改善箇所説明図

基準不適合箇所

8M2

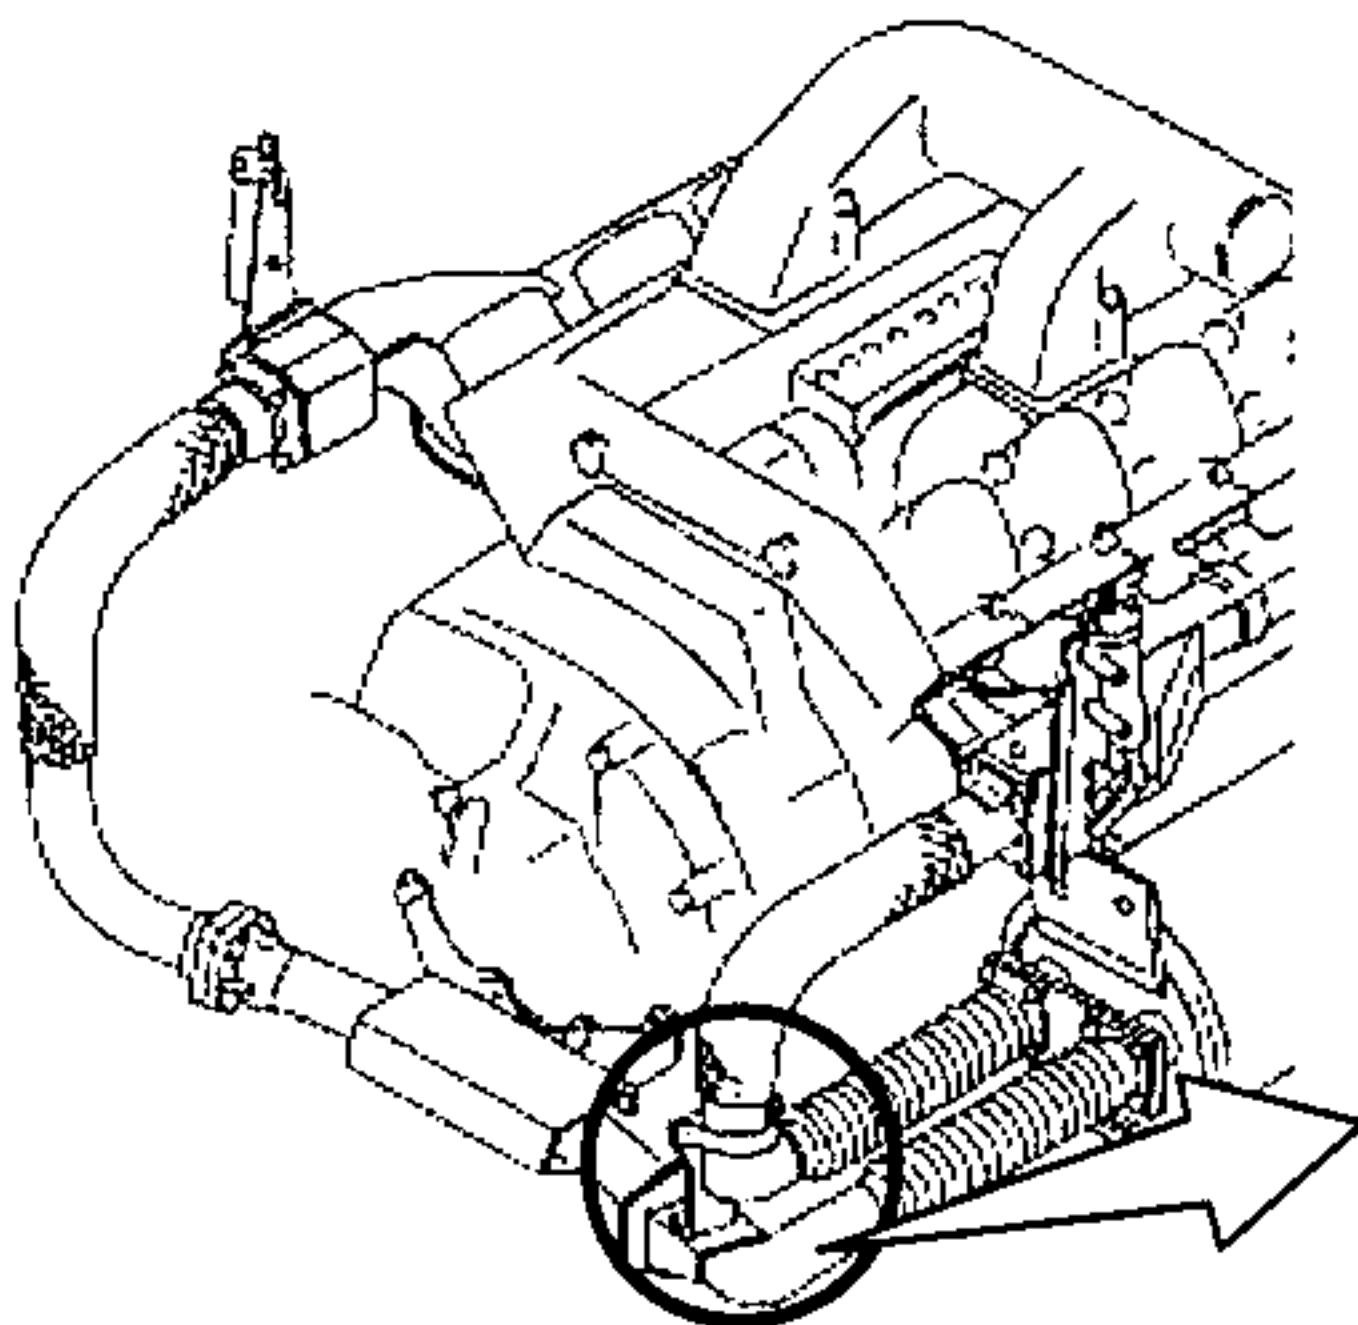
排気管の固定方法が不適切なため、エンジンの振動により排気管に亀裂が発生するものがある。そのため、そのままの状態で使用を続けると、騒音レベルが規制値を超える、または排気ガスの熱により周囲の電気配線の被覆が溶損し、電気配線がショートして、最悪の場合、エンジンが再始動できなくなるおそれがある。

① 8M2型エンジン：排気管を対策品と交換し、排気管を固定する支持金具を追加する。

8DC

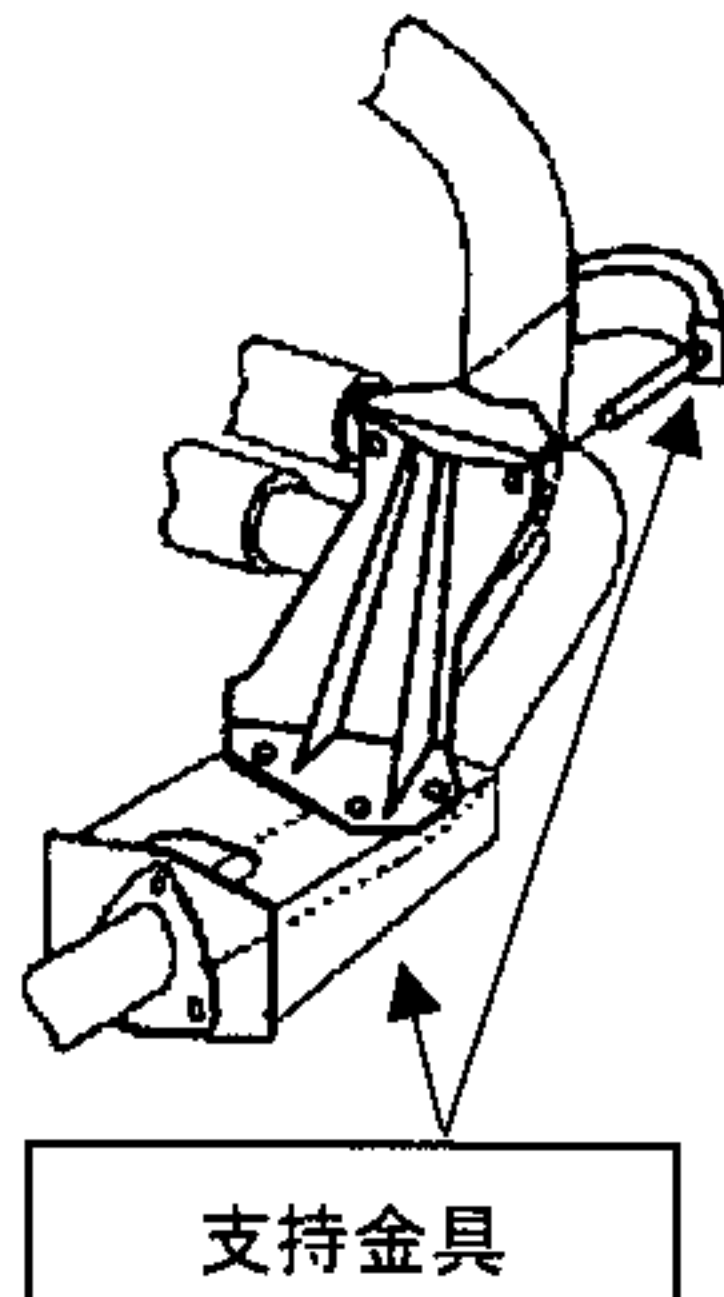
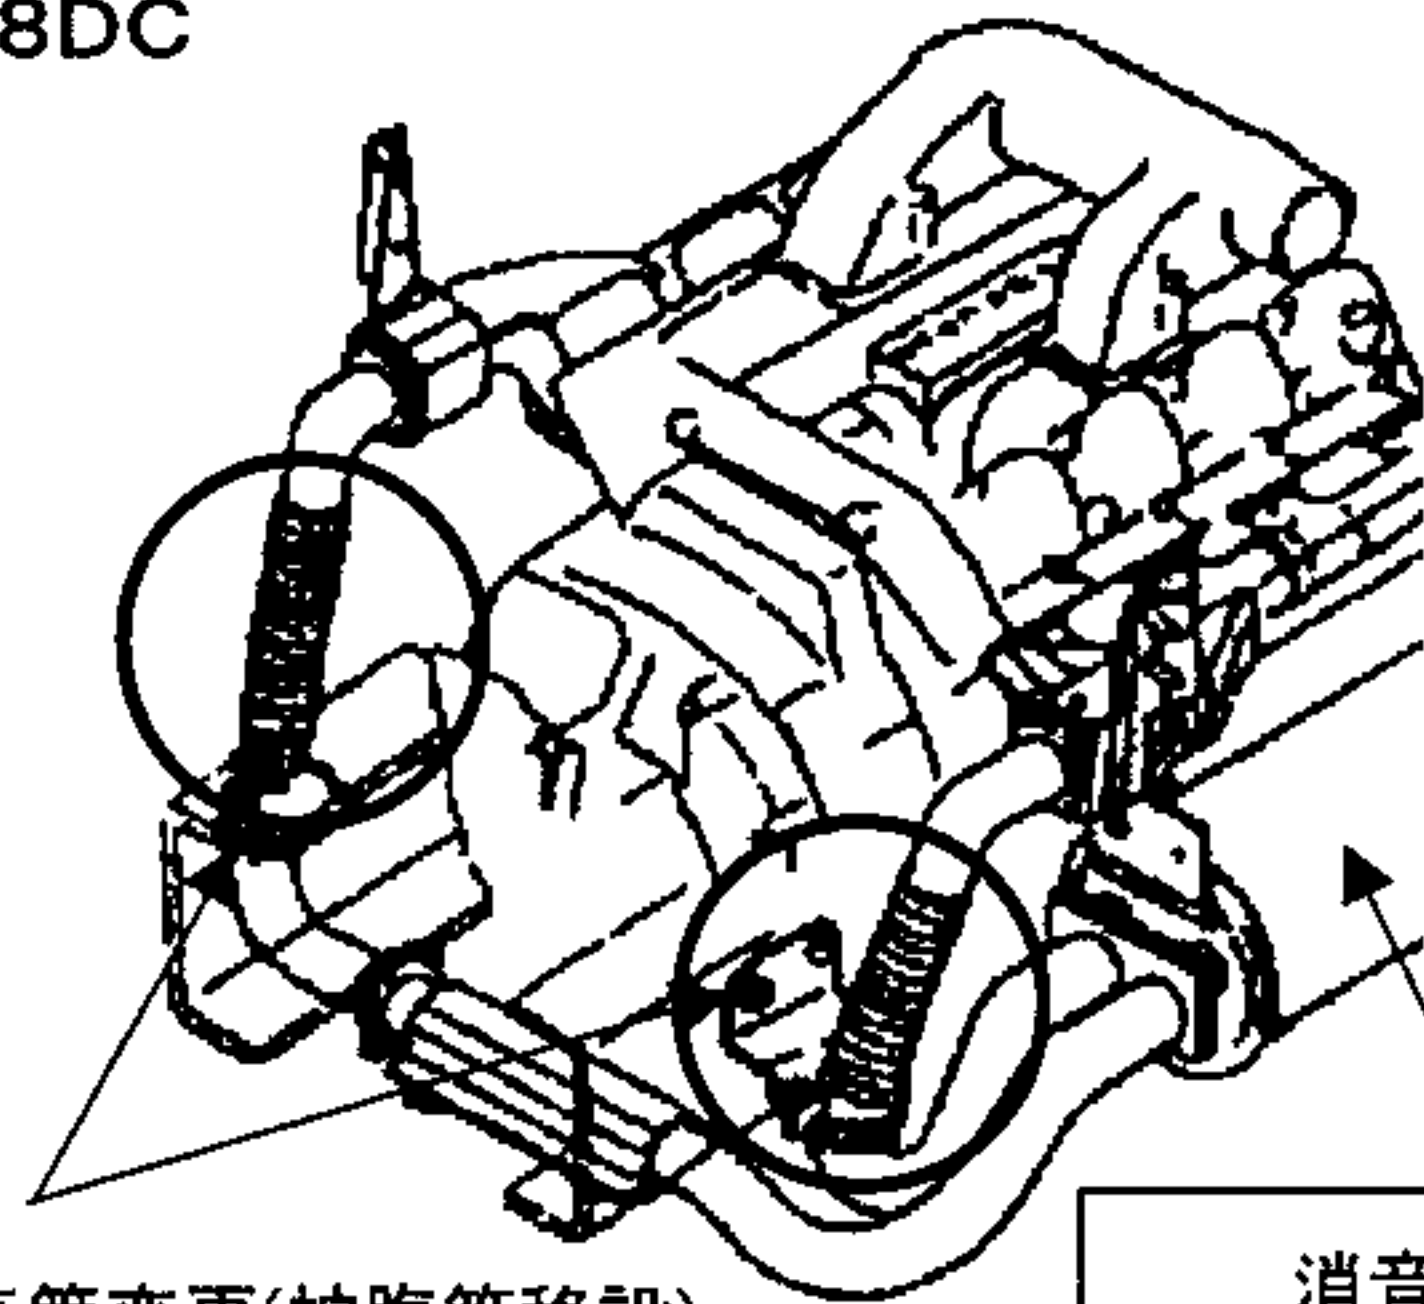
排気管変更(蛇腹管移設)

② 8DC型エンジン：排気管及び消音器を対策品と交換する。
